PM-002 GEOTEKNIK, KV GÖSEN, GÖTEBORG STAD

Förtydliganden till SGI:s "Yttrande över samrådshandling" daterad augusti 2012"

Detaljplan för Handel, bostäder m m inom Kv Gösen och Makrillen inom stadsdelen Gamlestaden i Göteborg.

Yttrande över samrådshandling daterad augusti 2012

Figur 1: Gällande detaljplanegräns.

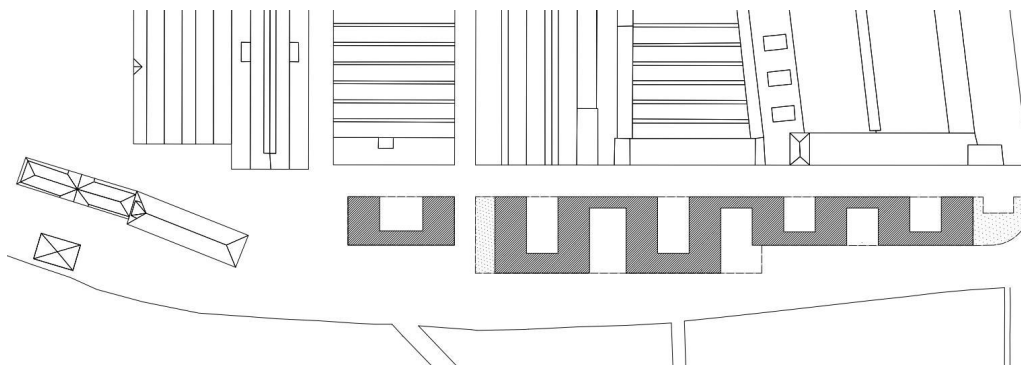
Detaljplanen omfattar norr om Sävveån endast kvarteret Gösen. En bro över Sävveån planeras i förlängningen av Ryttmästaregatan i planområdets östra del. Av denna anledning ingår även del av SKF industriområde på södra sidan av Sävveån i utredningsområdet, se Figur 1.

Kvarteret Makrillen samt bro i förlängningen av Hornsgatan ingår ej längre i denna detaljplan.
